**CCR-VIA -- COMITATO DI COORDINAMENTO REGIONALE PER LA
VALUTAZIONE D'IMPATTO AMBIENTALE**

Giudizio n° 3637 del 31/03/2022

Oggetto: Lavori di riapertura della sezione idraulica del Fiume Sangro in località adiacente il centro residenziale montano "Vallechiara"

Tipo procedimento: Valutazione di Incidenza ai sensi del DPR 357/1997 e ss.mm.ii.

SEZIONE TIPO

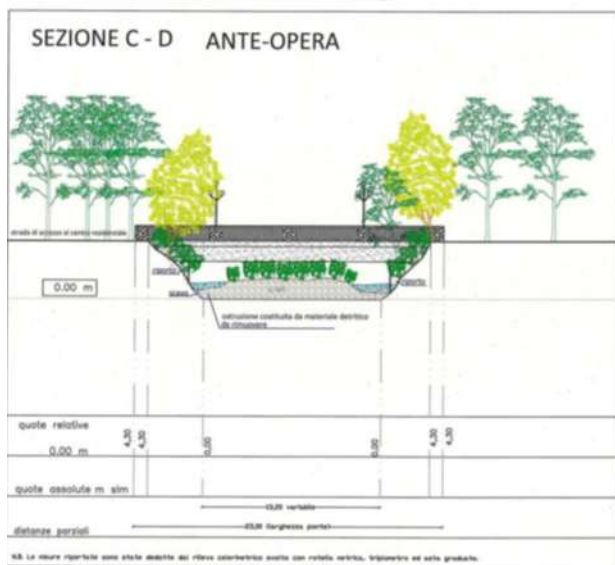
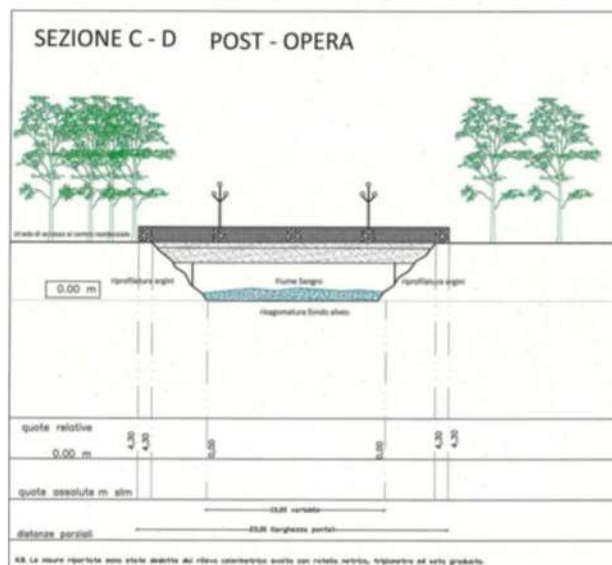
- la riprofilatura delle sponde con regolarizzazione del fondo e **rinforzo delle arginature**;
- taglio selettivo degli alberi presenti sia lateralmente che nell'alveo aventi diametri ed altezze diverse. La scelta, che coinvolgerà soprattutto esemplari di pioppo e salice, favorirà il criterio qualitativo e la distribuzione spaziale dei soggetti arborei. Interesserà alberi instabili perché pendenti, stroncati, con fusto eroso al piede, imperfetto, chioma sbilanciata o seccagginosa associata ad evidenti segni di marciumi sul fusto tali da rendere elevato il pericolo di schianto in presenza di eventi meteorologici estremi. I lavori consisteranno nel taglio, depezzamento, allestimento e sistemazione in cataste del legname derivante dal fusto principale e dai rami di maggiore dimensioni di ciascuna pianta;

Come richiesto in sede di audizione riguardante alcuni aspetti dell'intervento previsto sul Fiume Sangro in Pescasseroli, si ribadisce che l'opera descritta quale *rinforzo delle arginature* consiste essenzialmente nella "riprofilatura" delle stesse mediante l'utilizzo di materiale litoide scavato nella zona d'intervento.

Si precisa che tale "rinforzo" non prevede la realizzazione di alcuna nuova opera di sostegno, quale gabbionature o altro, e riguarderà esclusivamente quei tratti di argini che risulteranno danneggiati e/o interessati da piccole erosioni.
